## 改善箇所説明図

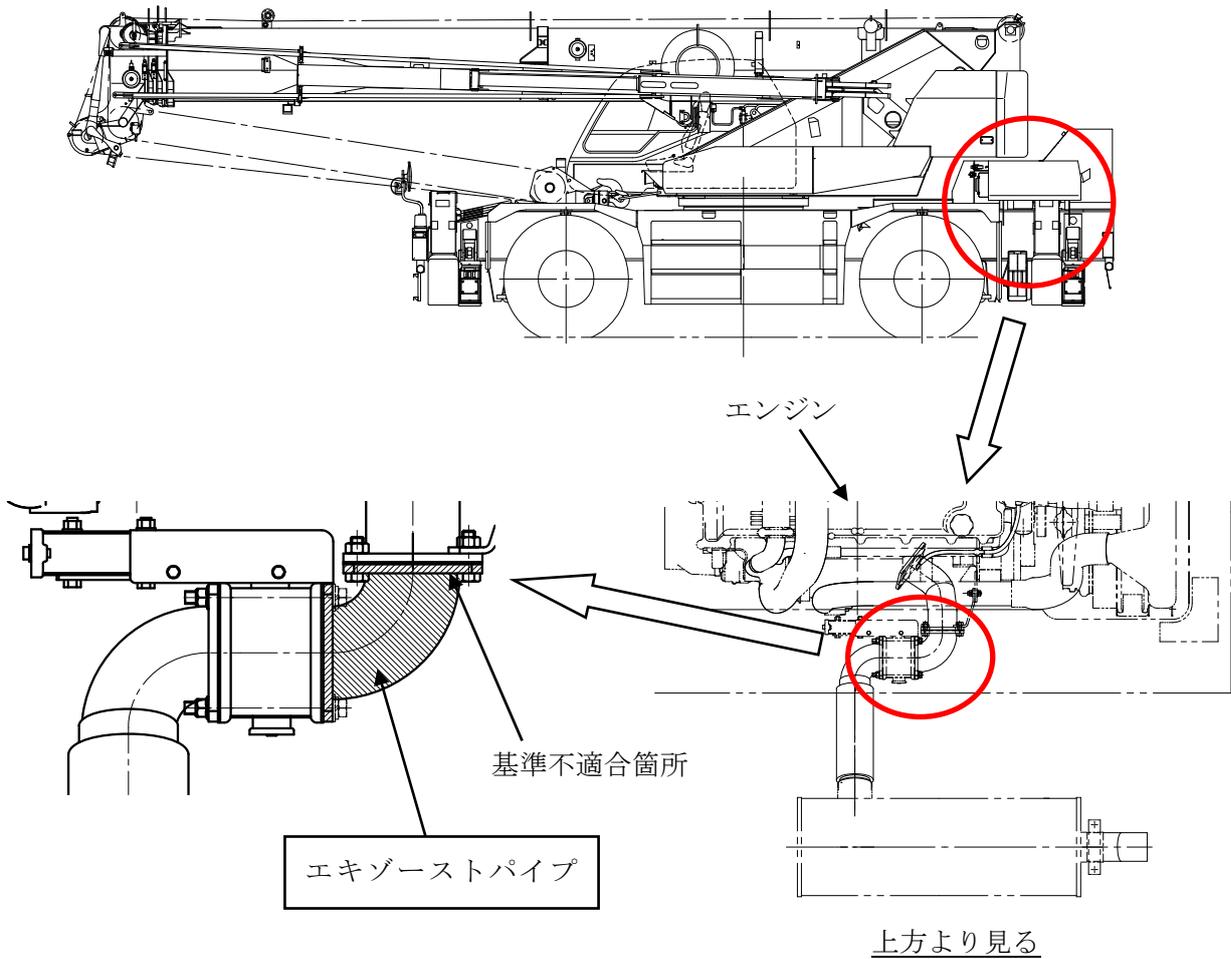
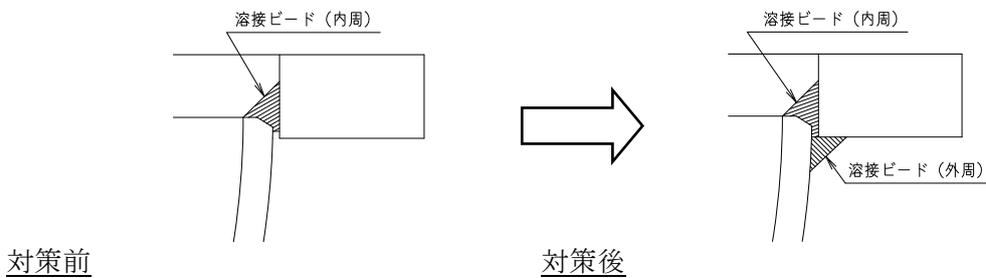
### 基準不適合箇所

エキゾーストパイプのフランジ部の溶接が不適切なため、原動機の振動により当該溶接部に亀裂が生じる場合があります。最悪の場合、エキゾーストパイプのフランジ部が破断し、排気騒音が増大するおそれがある。

### 改善内容

全車両、エキゾーストパイプを対策品に交換する。

識別：外周溶接ビードの有無にて容易に識別可能なため、特別な識別の追加は行わない。
